Änderungsanweisung Nr. 3

für Rhönlerche II, Baumuster 164

Vorgang: **Durch Eindringen von Sand in den Rumpf entstand Schaden am Höhenruderseil**

Änderungsmitteilung Nr. 3

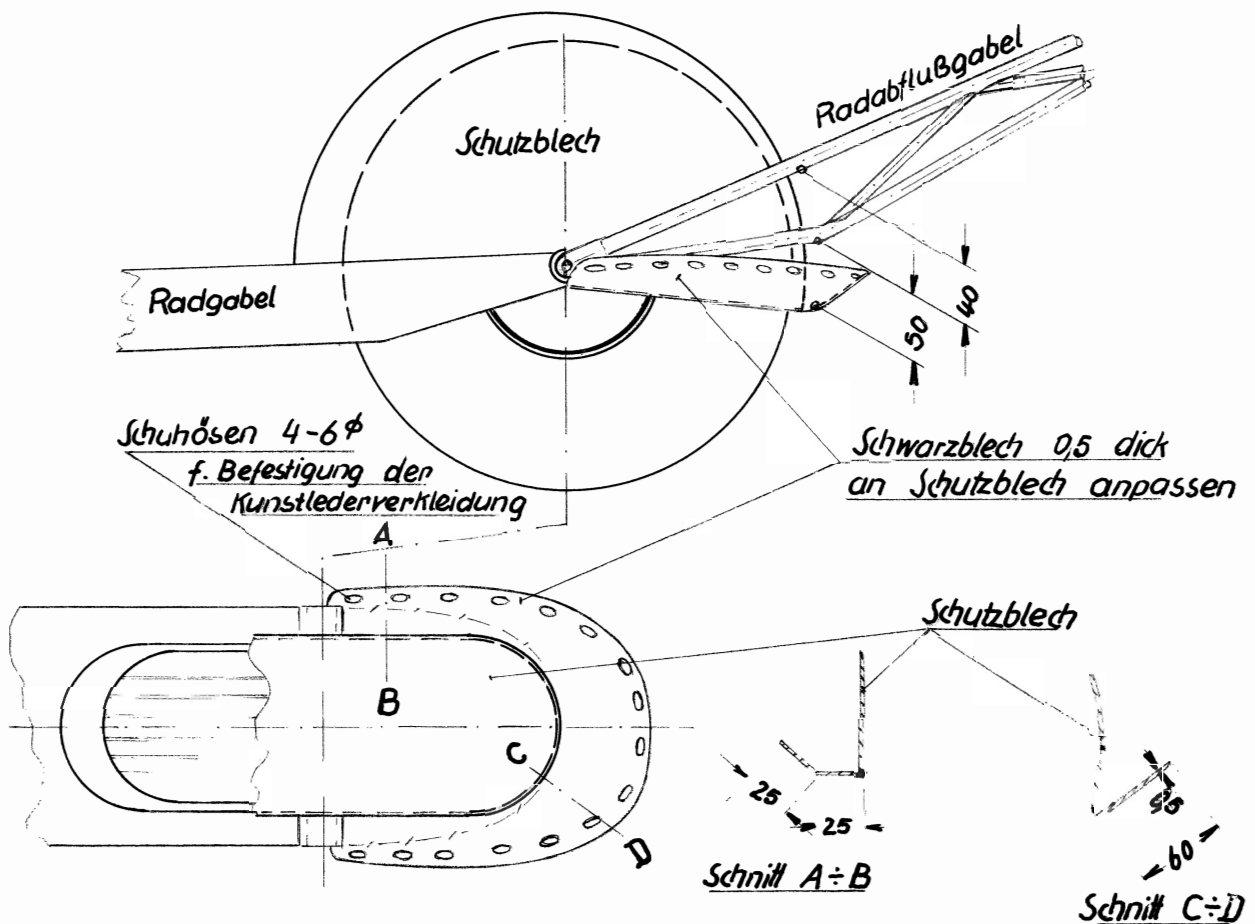
Urzustand: Befestigung der Kunstlederverkleidung an der Radabflußgabel.

Änderungszustand: Befestigung des Kunstleders am Radkasten.

Kunstlederbefestigung von Radabflußgabel lösen. Gabel so ändern, daß Maß 40 mm erreicht ist. An Schutzblech für Stoffbefestigung Blech 0,5 mm dick anschweißen, und zwar so, daß in montiertem Zustand Zwischenraum von Gabel bis Befestigung am Schutzblech ca. 50 mm beträgt. Sollte Schutzblechlänge nicht ausreichen, dann etwas durch Anschweißen von Blech verlängern.

Die Änderung ist bis zum 31.5.57 durchzuführen. Schweißarbeiten können von den Fluggruppen selbst ausgeführt werden. Die Steuerseile im Rumpf sind bis zur Durchführung dieser Änderung besonders sorgfältig zu überwachen.
